改善箇所説明図

不具合箇所: ハブリダクション機構

ハブリダクション機構分解図 赤丸: プラネタリギアピン

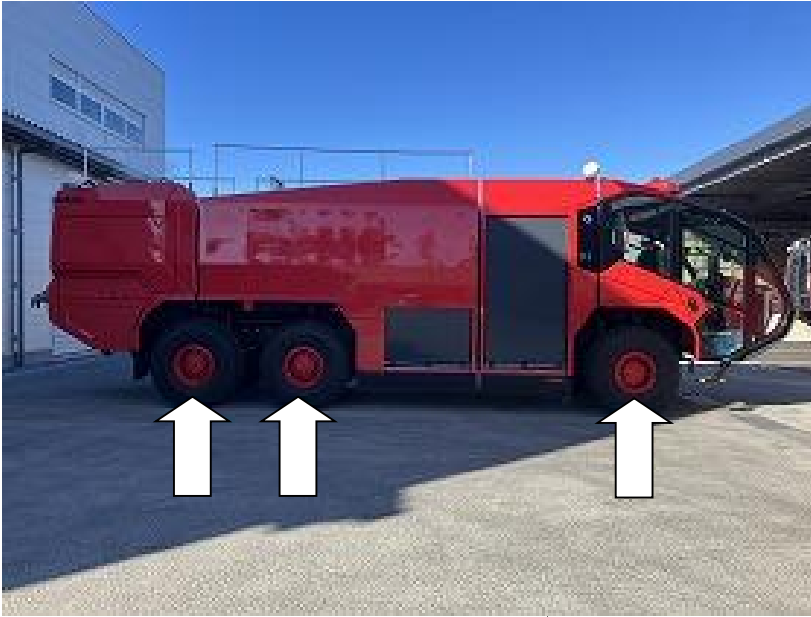
基準不適合部位: プラネタリギアピン

ハブリダクション機構の構成部品であるプラネタリギアピンにおいて、製造工程が不適切なため、強度が不足しているものがある。そのため、使用過程でプラネタリギアピンが摩耗し、最悪の場合、折れてギアに噛みこみ、走行不能となるおそれがある。

ハブリダクションアッセンブリを良品へと交換する。

全車両、不具合品に該当するハブリダクションアッセンブリを良品に交換する。

不適合部品拡大写真

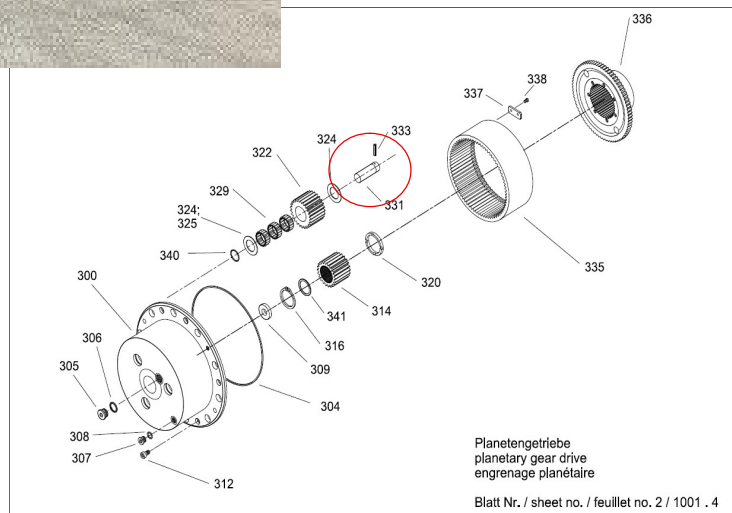
左:強度不足により摩耗している
右:正常なプラネタリギアピン
